SUBSANACIÓN DE OBSERVACIONES LEVANTADAS LUEGOO DE VISITA DE CAMPO REALIZADA EN EL MUNICIPIO DE ANAPOIMA EN EL MARCO DEL CONTRATO NÚMERO STM-LP-008-2025

El **CONSORCIO INGENIO VIAL**, en cumplimiento de las obligaciones contractuales establecidas en el Contrato de Obra No. STM-LP-008-2025, cuyo objeto es: *"Implementar intervenciones en infraestructura vial para mejorar las condiciones de seguridad vial y mitigar riesgos en puntos críticos priorizados a cargo del departamento de Cundinamarca"*, se realizó la visita de entrega en campo por parte de la Secretaría de Movilidad Contemporánea de Cundinamarca, el municipio de Anapoima, el contratista de obra y la interventoría de las intervenciones realizadas en los siguientes tramos:

Ilustración 1

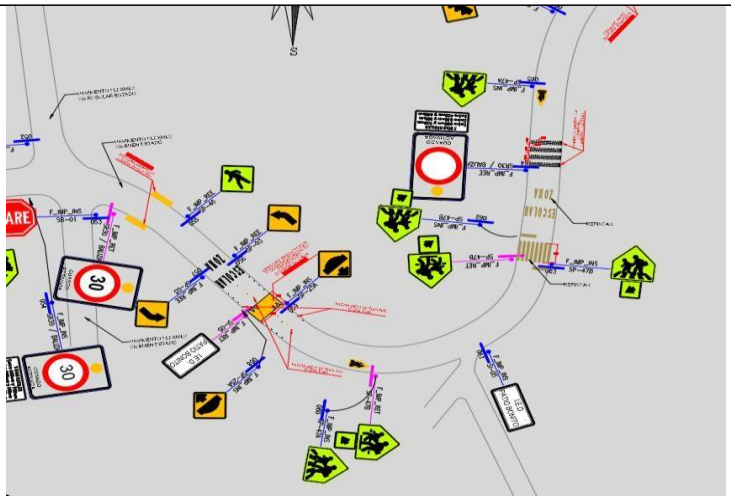
- Se debe actualizar en el plano récord la ubicación del pictograma de paso peatonal, toda vez que, la ubicación no corresponde a la encontrada en campo.

Subsanación: Se realizó subsanación de ubicación del pictograma de paso peatonal dentro del plano récord.

Foto 3

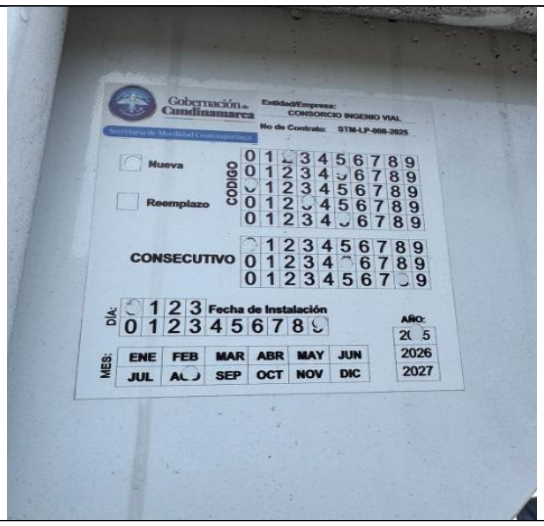
- Se deberá ajustar la cimentación de la señal SP-25A con consecutivo 058, debido a que su base se encuentra suelta.

Subsanación: Se realizó ajuste de la cimentación de la señal mencionada.

Ilustración 1

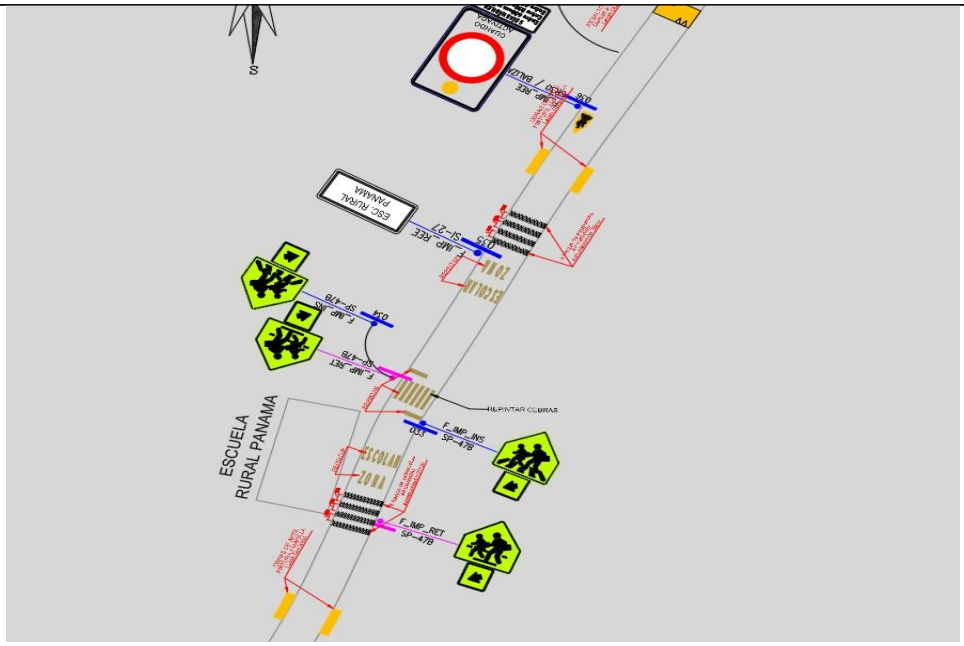
- Se debe actualizar en el plano récord incluyendo la ubicación de las alcantarillas.

Subsanación: Se realizó subsanación de ubicación de alcantarillas dentro del plano récord.
